**ふくい観光案内所トータルデザイン及び内装等施工業務公募型プロポーザル
参加申込に関する質問及び回答**

福井市おもてなし観光推進課

別添 (天井、床、壁)

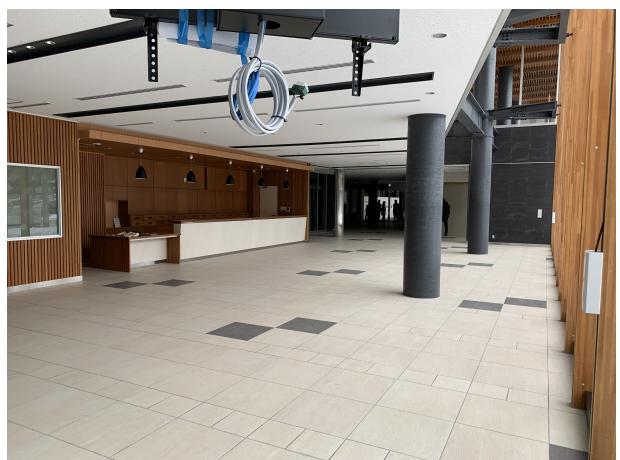
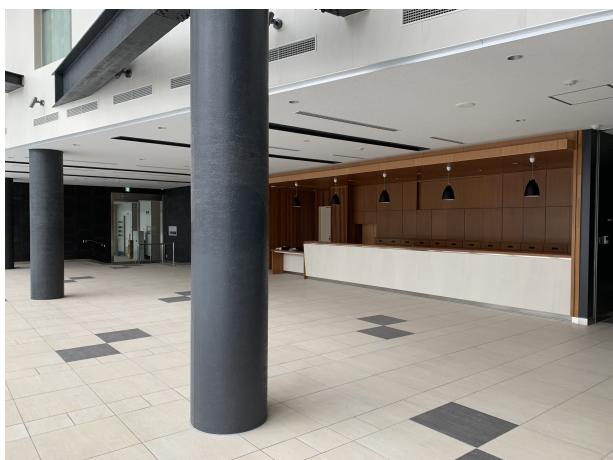
対象区画の平面図、展開図、電灯及びコンセント配置図を CAD データ (dxf 形式または dwg 形式) で提供してください。	提供します。
15	その他2 図面データの提供等について	床、壁、天井の仕上げ状況をご教示ください。また、全体の色の調和を図るため、使用されている品番もご教示ください。	別添の写真にてご確認ください。
		施工業務範囲外のカウンターテーブルまわりの設えをご教示ください。	別添の写真にてご確認ください。
		低いカウンターの用途は何でしょうか。	車いすのお客様でも利用可能なローカウンターとなっています。
16	その他3 プロポーザル審査について	審査員はどのような人たちでしょうか。	観光、建築デザイン、行政、施設管理の分野に属する7名で審査を行います。
